Vorhabenbezogener Bebauungsplan „Dreifaltigkeitshof“

Abwägung der eingegangenen Stellungnahmen im Rahmen der frühzeitigen Öffentlichkeitsbeteiligung und frühzeitigen Beteiligung der Behörden und sonstigen Träger öffentlicher Belange

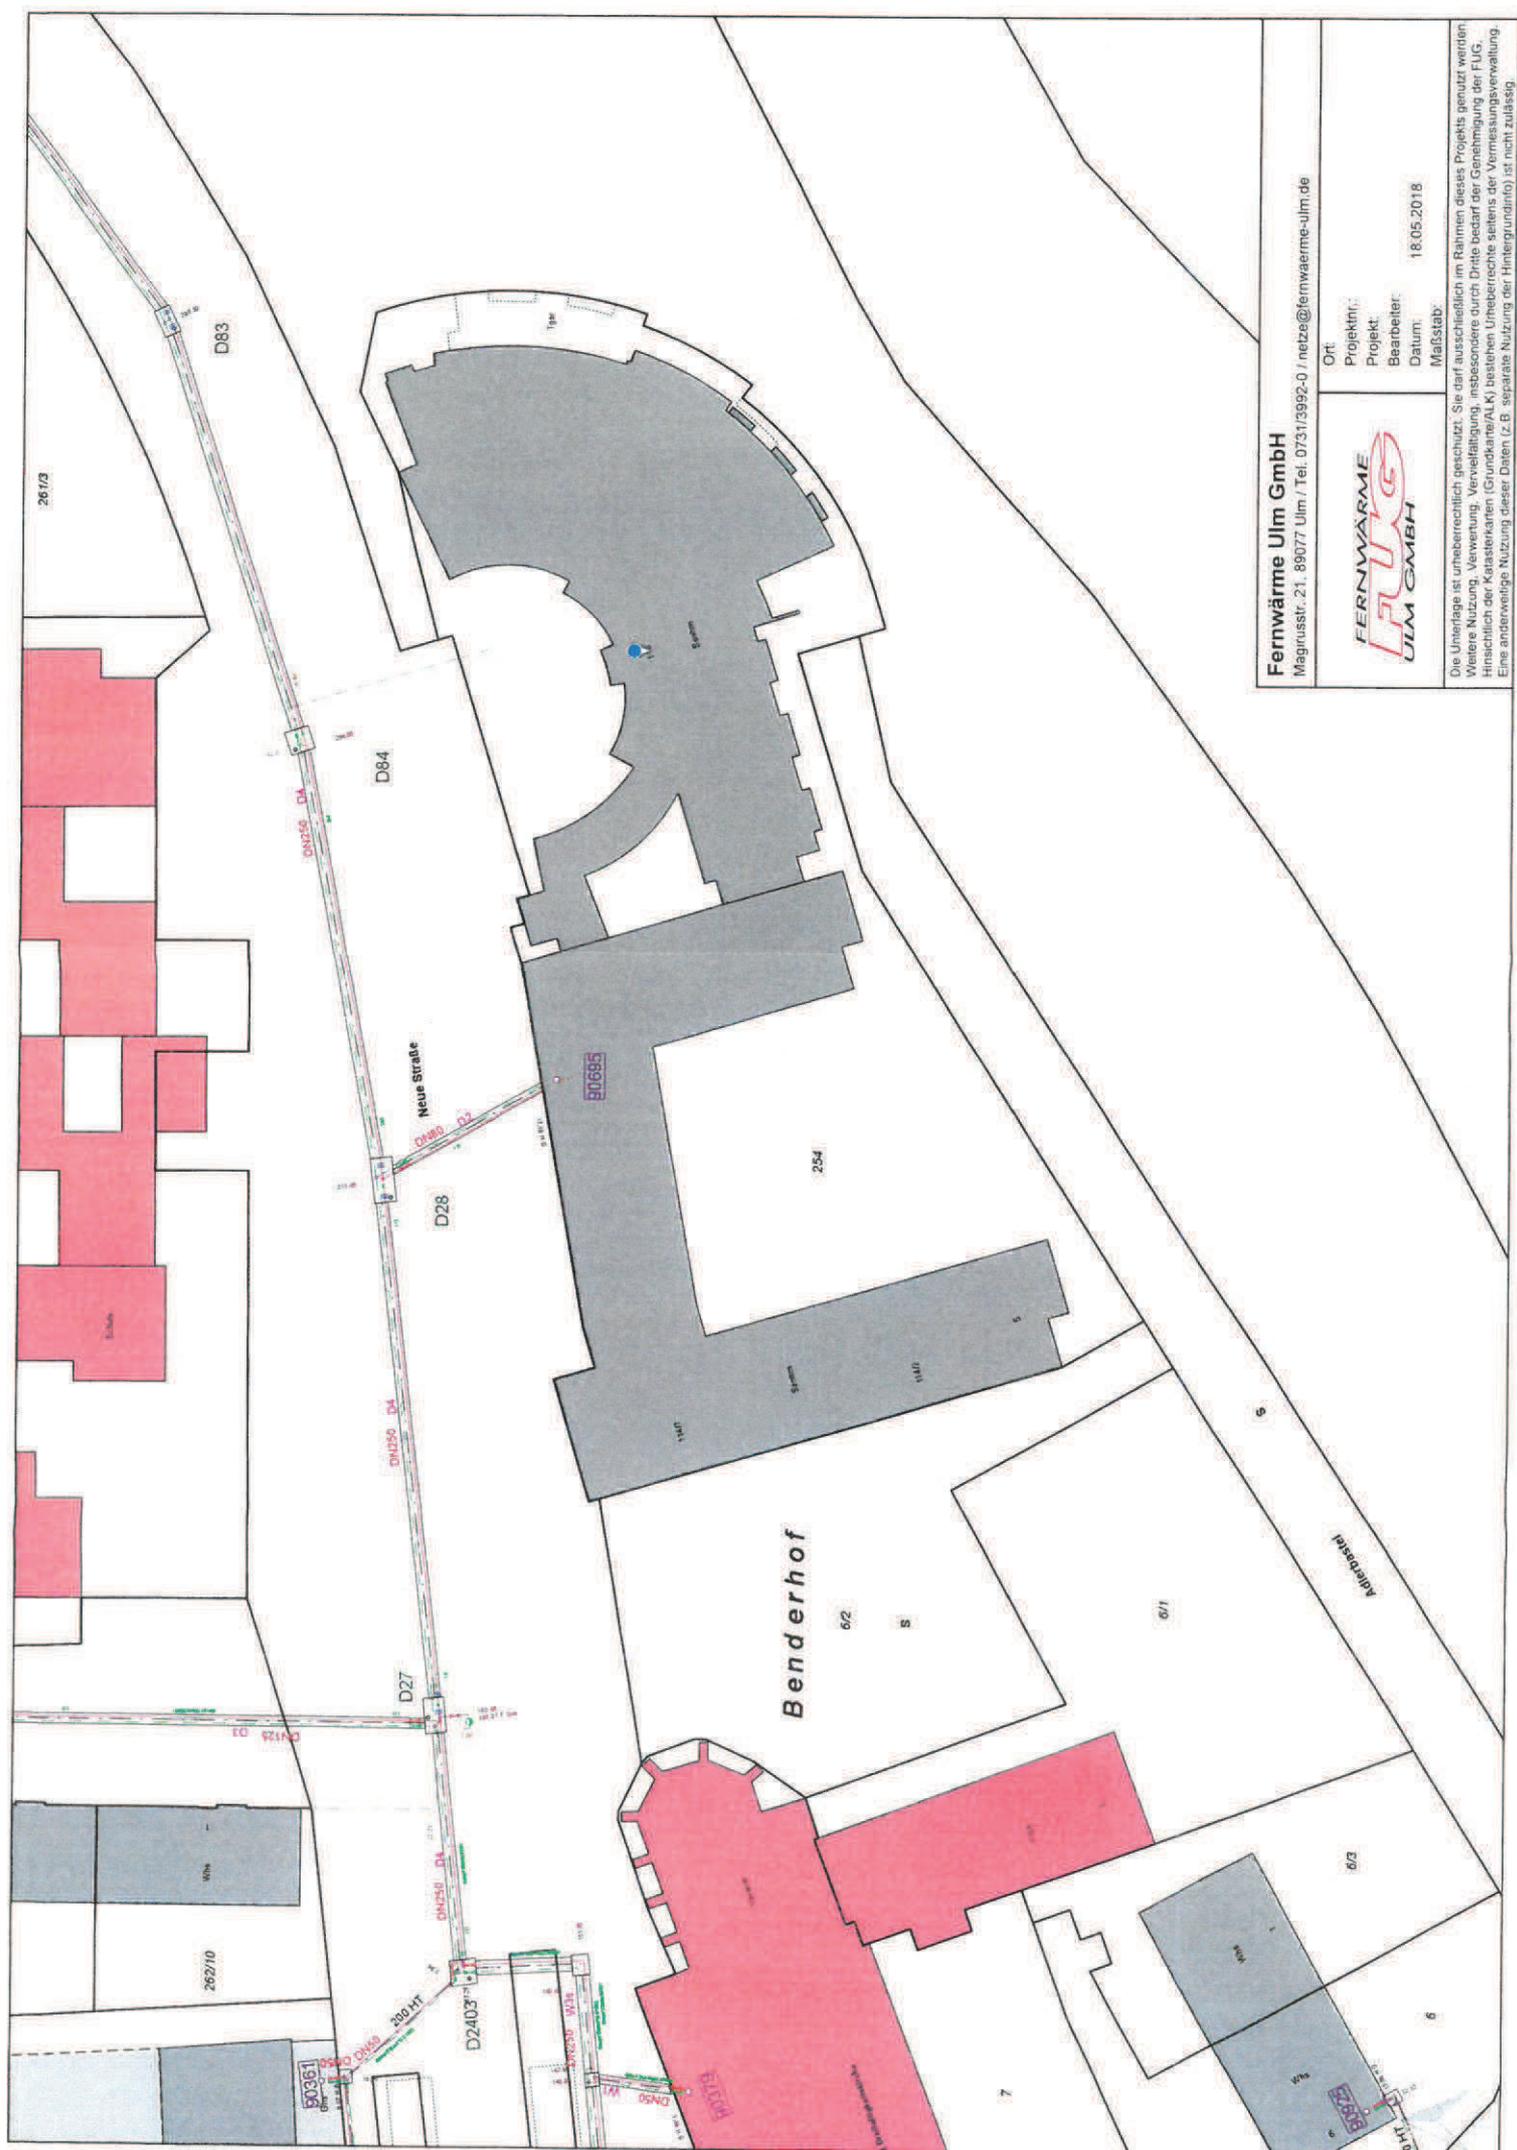
Das bestehende Pflegeheim ist an das Fernwärmenetz der FUG angeschlossen, deshalb sollten wir frühzeitig vor Beginn der Abbrucharbeiten informiert werden, da der bestehende Hausanschluss zurückgebaut werden muss.

Die Lage der bestehenden Leitungen ist aus dem beigefügten Lageplan ersichtlich.

Bestandsplan Strom, Erdgas, Trinkwasser

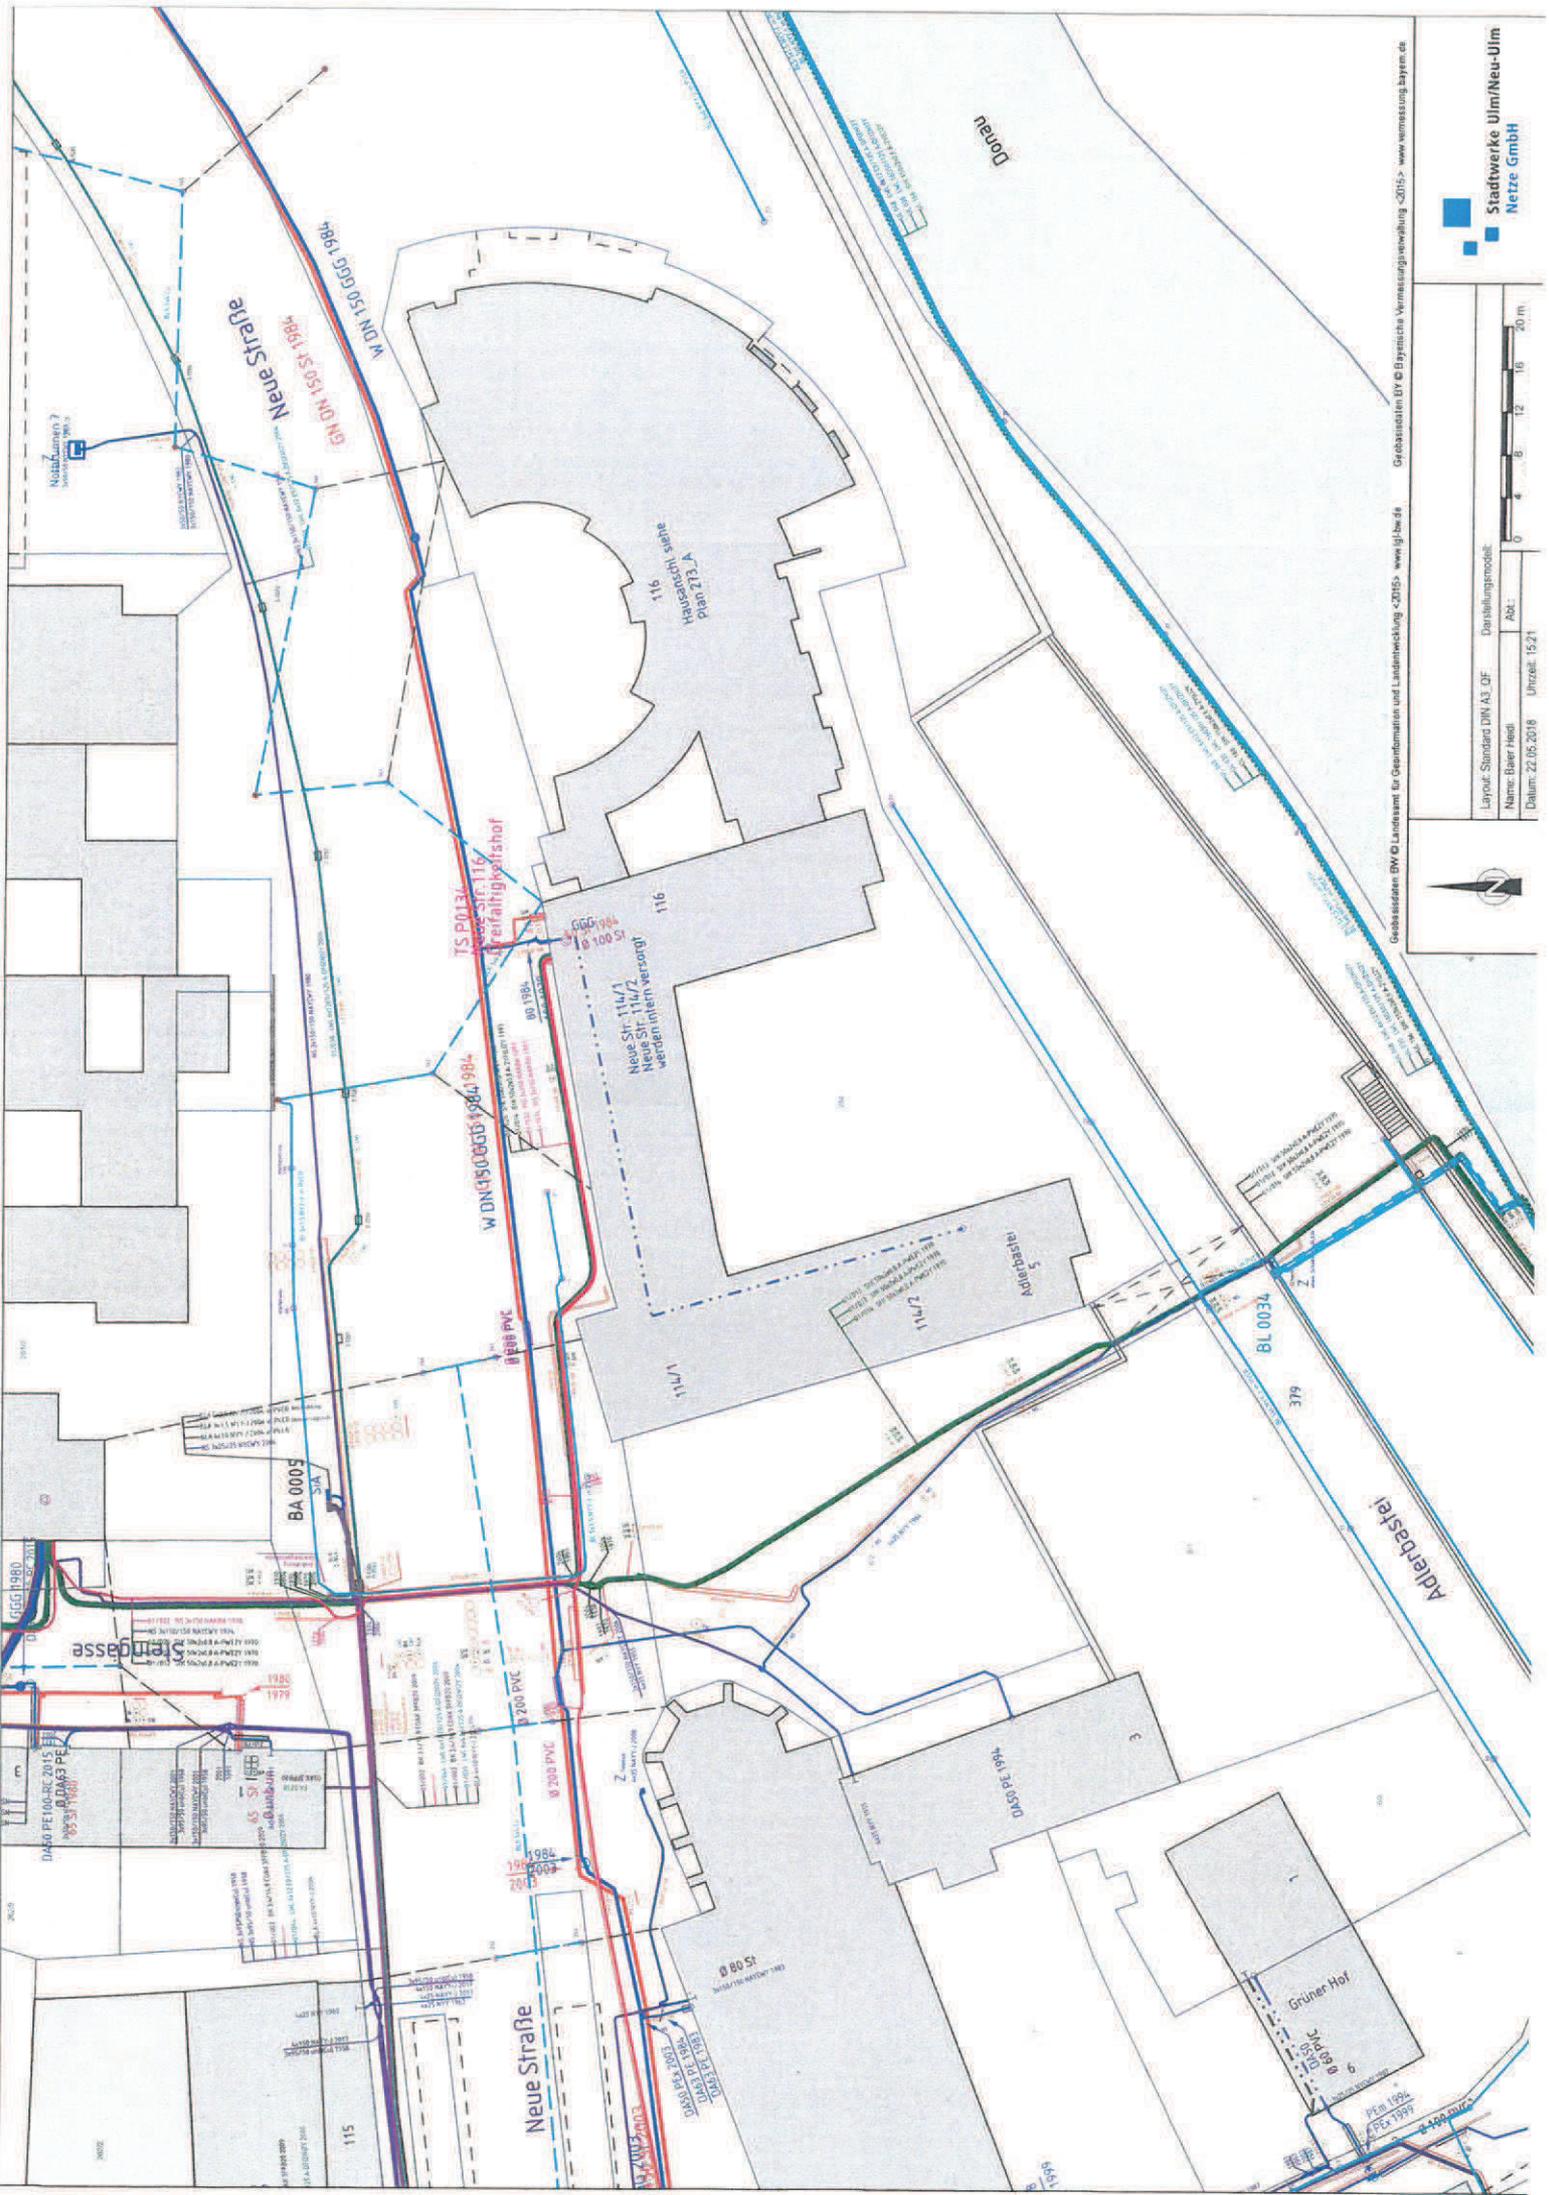
Auf der nördlichen Seite des bestehenden Gebäudes verläuft eine Mittelspannungs- und Steuerkabeltrasse zur bestehenden Trafostation. Der geplante Neubau überbaut diese Trasse. Die Kabel müssen im Zuge der Baumaßnahme umgelegt, bzw. neu verlegt werden. Die Kosten dieser Umlegung trägt der Verursacher.

Die bestehende Trafostation wird in Abstimmung mit der SWU versetzt bzw. ersetzt. Die Stellungnahme wird zur Berücksichtigung an die Vorhabenträgerin weitergeleitet.
